## 重要なお知らせ

**8ビットタイマ制御方法の制約に関するご連絡**

## 割り込みコントローラ使用時における注意文言追記のご連絡

## 8ビットタイマPWMモード周期のTD誤記について

**■PWMモード時の例**

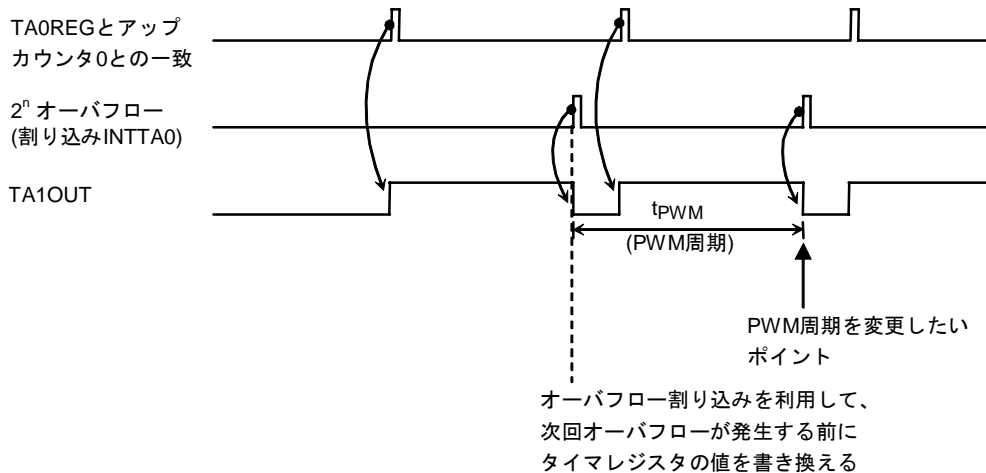
掲題の件、「8ビットタイマ制御方法の制約」についてご連絡いたします。8ビットタイマ機能におきまして、タイマレジスタを更新すると、タイマフリップフロップ出力が設定値と異なる場合があります。

- ・ PWM モード/PPG モードでの使用
- ・ ダブルバッファ制御をイネーブル
- ・ アップカウンタのオーバフロー発生タイミング直前におけるレジスタバッファのデータ更新

8ビットタイマにおいてタイマレジスタを更新すると、タイマフリップフロップ出力が設定値と異なる場合があります。

8ビットタイマにおいてPWMモードやPPGモードを使用時にダブルバッファを利用する場合は、注意が必要です。

タイマレジスタの設定値と、アップカウンタが一致して、オーバーフローが発生するタイミング直前にレジスタバッファのデータ更新を行うと、設定値と異なる波形信号が出力される場合があります。

- (1) ダブルバッファ制御をディスエーブルで使用する。  
(リセット解除後の初期値は、ディスエーブルとなっています)
- (2) レジスタバッファに設定値を書き込む場合は、以下のタイミングで行なう。
  - a) PWM モードをご使用の場合  
オーバフロー割込みを使用し、割り込みルーチン内において、次回のオーバフローが発生する6サイクル前までに、レジスタバッファの更新を終了する。
  - b) PPG モードをご使用の場合  
周期のコンペア一致割込み(\*)を使用し、割り込みルーチン内において、次回の周期コンペア一致が発生する6サイクル前までに、レジスタバッファの更新を終了する。  
(\*) : レジスタバッファからタイマレジスタへのデータ転送タイミングを決定する割り込み。

その為、PWMモードではオーバーフロー割込みを利用し、次回のオーバーフローが発生する6サイクル前までに ( $f_{sys} \times 6$ )、レジスタバッファの更新を終了するようにしてください。

また、PPGモードを使用の際も同様に、周期のコンペア一致割込みを使用し、次回の周期コンペアが一致する6サイクル前までに、レジスタバッファの更新を終了するようにしてください。

TMRA01 モードレジスタ

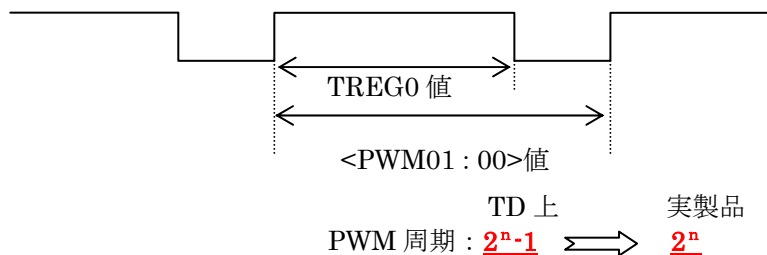
8ビットタイマPWMモードのPWM周期が、データブック上 **2<sup>n</sup>-1 周期**と記載されていますが、実際には、**2<sup>n</sup>周期**で動作します。

7	6	5	4	3	2	1	0
TA01MOD (xxxxH)	bit Symbol	TA01M1	TA01M0	PWM01	PWM00	TA1CLK1	TA1CLK0	TA0CLK1	TA0CLK0
	Read/Write	R/W							
	リセット後	0	0	0	0	0	0	0	0
	機能	動作モード 00: 8ビットタイマ 01: 16ビットタイマ 10: 8ビットPPG 11: 8ビットPWM	PWM 周期 00: reserved 01: 2 <sup>6</sup> -1 10: 2 <sup>7</sup> -1 11: 2 <sup>8</sup> -1			TMRA1 ソースクロック 00: TA0TRG 01: φT1 10: φT16 11: φT256		TMRA0 ソースクロック 00: TA0IN 端子入力 01: φT1 10: φT4 11: φT16

誤

PWM 周期  
 00: reserved  
 01: 2<sup>6</sup>  
 10: 2<sup>7</sup>  
 11: 2<sup>8</sup>

正
